VYSVĚTLENÍ SOUTĚŽNÍCH PODMÍNEK Č. 1

Soutěž o návrh

Název soutěže: Svazková škola Chýně–Hostivice

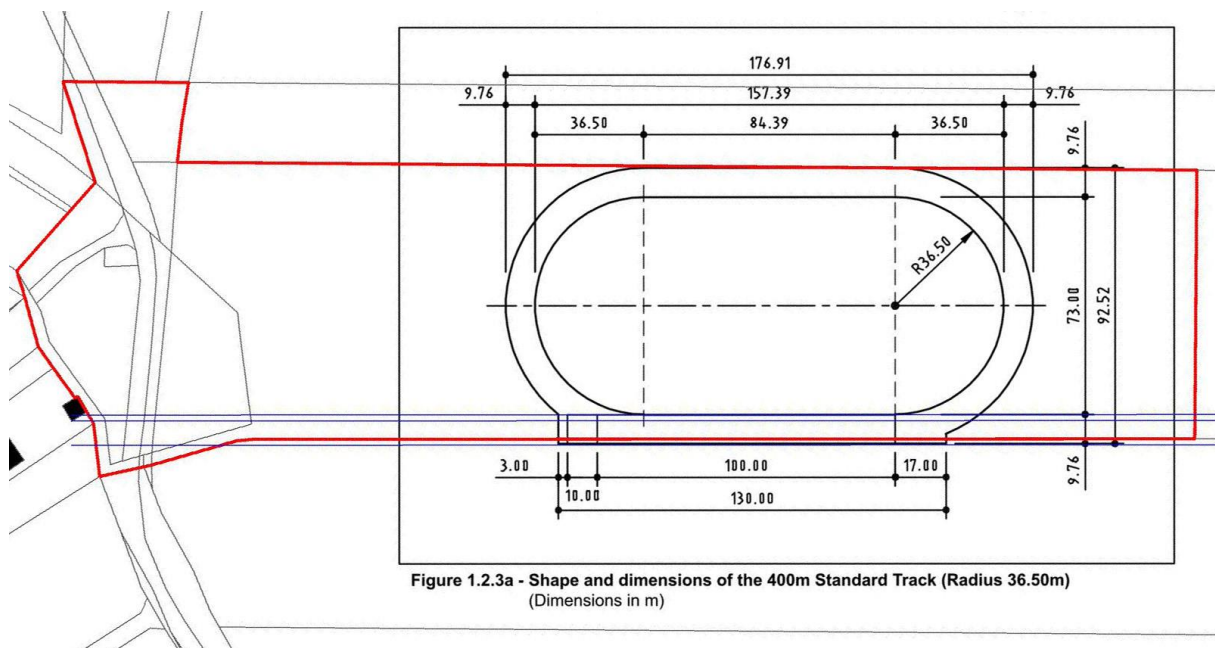
Dotaz ohledně atletického oválu, který má být navržen dle parametrů WA. V příloze posíláme vložený standardní ovál dle WA. Na schématu je vidět, že se na daný pozemek nevejde. Prosíme tedy o upřesnění požadavků na rozměry oválu v rámci řešeného území.

V soutěžním zadání je uvedeno „Běžecká část bude mít běžecký ovál o min. délce 300 m (tréninkový dle parametrů WA) vybavený 4 drahami pro dálkové běhy a 4-6 drahami pro sprinty.“ Schéma přiložené k dotazu však zobrazuje standardní ovál 400 m s 8 drahami. Parametry WA také dovolují více typů poloměrů, resp. složených poloměrů, které umožňují navrhnout ovály užší. Při vhodném umístění funkcí uvedených v soutěžním zadání je možné na pozemek umístit i ovál o délce 400 m dle parametrů WA (se 4 drahami, resp. 4-6 drahami pro sprinty). V případě tréninkového oválu 300 m je podstatou zadání využít standardní poloměry a další parametry (šířky drah apod.) tak, aby byl běh co nejpřirozenější. S ohledem na specifické parametry jednotlivých sportovišť a jejich případné křížení doporučujeme návrh konzultovat s odborníkem na atletiku.
